Onderwerp:
Voorlopig wateradvies Garyp.

Op 3 april 2012 ontvingen wij uw aanvraag voor een watertoets met betrekking tot het bestemmingsplan Garyp. Het bestemmingsplan legt vooral de bestaande situatie vast. Daarnaast maakt het plan een dorpsuitbreiding, uitbreiding van de begraafplaats en wijziging van de functie van de zuivelfabriek mogelijk. Uit de digitale watertoets is gebleken dat voor dit plan de normale procedure moet worden doorlopen. Redenen hiervoor zijn dat het verhard oppervlak toeneemt met meer dan 200m² en dat er in het plangebied Garyp een rioalgemaal, persleidingen en hoofdwatertangen liggen. In de normale procedure wordt door Wetterskip Fryslân een wateradvies opgesteld waarin wordt ingegaan op de specifieke punten van het betreffende plan. Deze brief vormt het wateradvies voor het hierboven genoemde plan.

Onderwerp:
Aanvullend wateradvies Garyp - uitbreiding

Wateradvies Garyp Dorpsuitbreiding			
	datum	: 25 april 2012	schaal	: 1:2.500
	versienr.	: 00	bijlage	: 2
	in opdracht van	: JK	tekeningnr.	: 
	vervaardigd door	: JK	kaartenbladr.	: 
	formaat	: A4 staand	gewijzigd gezien	:

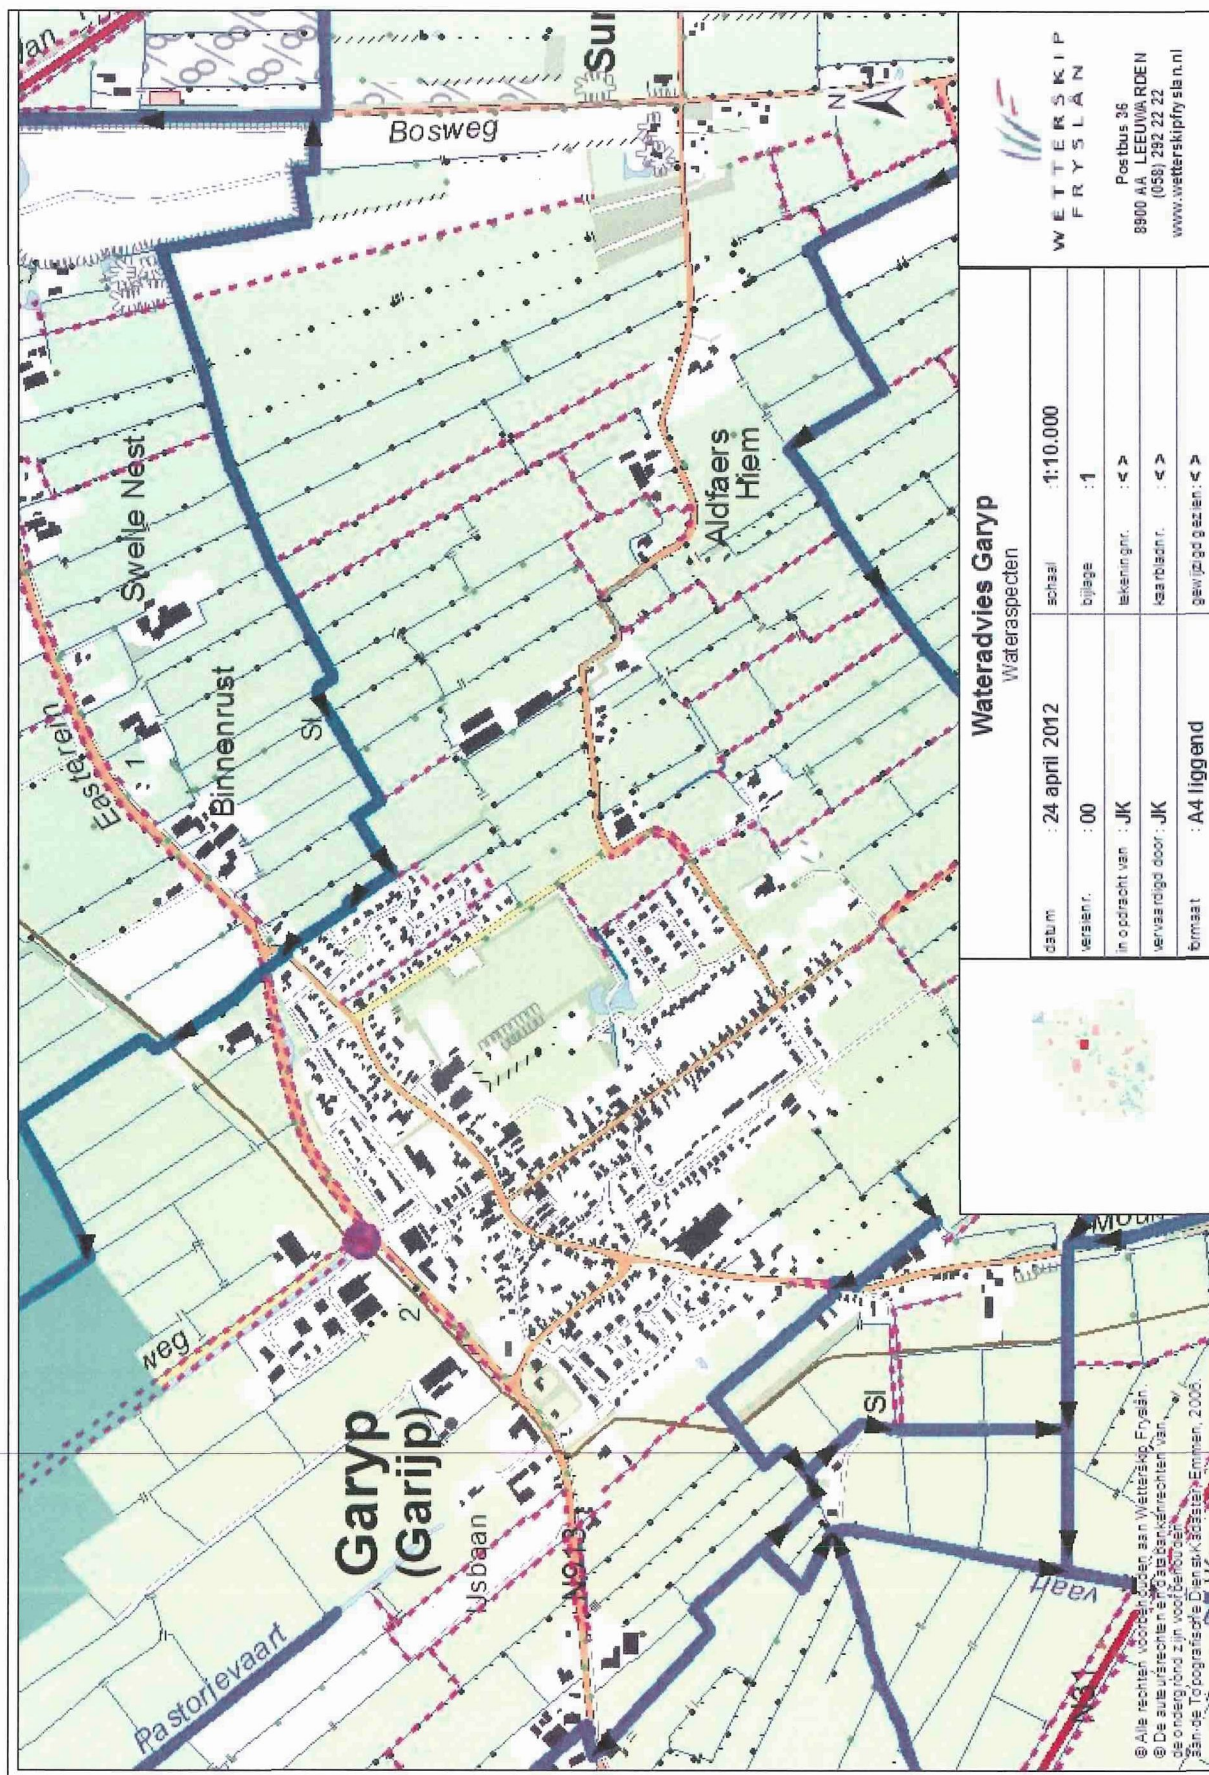
In het plangebied liggen hoofdwatertangen van Wetterskip Fryslân. De hoofdwatertangen hebben een belangrijke aan-, af- en doorvoerfunctie. Voor het onderhoud van deze watertangen is aan beide zijden een obstakelvrije zone van 5 meter vanaf de oever noodzakelijk. In dit gebied mag niet worden gebouwd.

De hoofdwatgangen zijn met een blauwe lijn weergegeven op de kaart in de bijlage.

In het plangebied ligt een persdrukleiding. Wetterskip Fryslân heeft hier beperkt recht van opstal. Dit houdt o.a. in dat aan een strook van 6 meter (3 meter aan weerszijden van de persleiding, gerekend vanuit het hart van de leiding) beperkingen gelden voor het grondgebruik. Er mogen o.a. geen vaste verharding en diep wortelende beplanting worden aangelegd boven de genoemde strook. Bebouwing is hier ook niet toegestaan.

De persleiding staat met een bruine lijn weergegeven op de kaart in de bijlage.

In het plangebied staat een rioolgemaal. Rond rioolgemalen ligt een geurcontour van 30 meter om overlast te voorkomen. Op basis van de beschikbaar gestelde gegevens kunnen wij niet bepalen of de geplande bebouwing binnen of buiten deze geurcontour valt. Wij adviseren om geen bebouwing in de geurcontour te realiseren.

De geurcontour rond het rioolgemaal staat met een roze cirkel weergegeven op de kaart in de bijlage.

Rond de uitbreidingslocatie liggen verschillende schouwwatergangen. Het onderhoud van de schouwwatergangen in en rond het plangebied moet gewaarborgd zijn. Realisatie van het plan mag er niet toe leiden dat de schouwwatergangen onbereikbaar worden voor onderhoud. De aanliggende eigenaren zijn verantwoordelijk voor het onderhoud aan de schouwwatergang. In geval van dit bouwplan worden verschillende particulieren verantwoordelijk voor het onderhoud van de sloot grenzend aan hun perceel. Hiermee moet rekening worden gehouden bij het opstellen van het verkavelingsplan en de inrichting van de erven.

De schouwwatergangen staan met een roze gestippelde lijn aangegeven op de kaart in de bijlage.

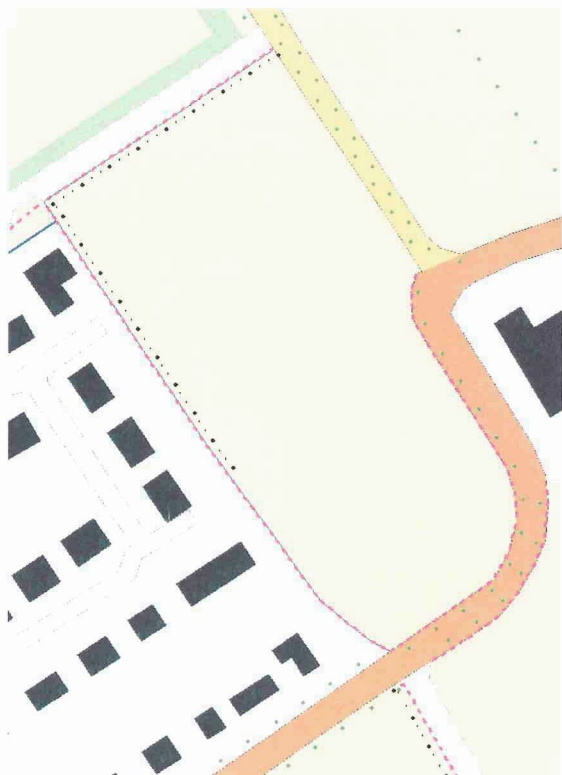
Schouwwatergangen zijn belangrijk voor de aan-, af- en doorvoer van water. Onderstaande linker figuur laat de bestaande schouwwatergangen rond het plangebied zien. De schouwwatergangen zijn met een roze gestreepte lijn aangegeven. De rechter figuur laat de voorgestelde inrichting van het plangebied zien.

De bestaande schouwsloot langs de bebouwde kom van Garyp wilt u dempen. Rond het plangebied komt een nieuwe sloot. Om het watersysteem te kunnen laten functioneren, krijgt de nieuwe sloot de status schouwsloot.

Uitgangspunt bij herinrichting of nieuwbouw is dat schouw- en hoofdwatergangen machinaal moeten kunnen worden onderhouden vanaf openbaar terrein of met een maaiboot. Ook heeft het bij herinrichting of nieuwbouw binnen stedelijk gebied niet onze voorkeur om onderhoudsplicht op te leggen aan particulieren. Dit betekent dat de watergangen vanaf de openbare weg of een "schouwstrook" bereikbaar zijn met een kraan. Bij het huidige plan is dat volgens de toegestuurde informatie niet mogelijk.

Graag zien wij daarom dat u het plan zo aanpast dat onderhoud wel mogelijk is vanaf openbaar terrein of met een maaiboot. Desgewenst gaan wij hierover met u in overleg voor het zoeken naar een oplossing. U kunt hiervoor contact opnemen met mevrouw M. Thannhauser van Wetterskip Fryslân.
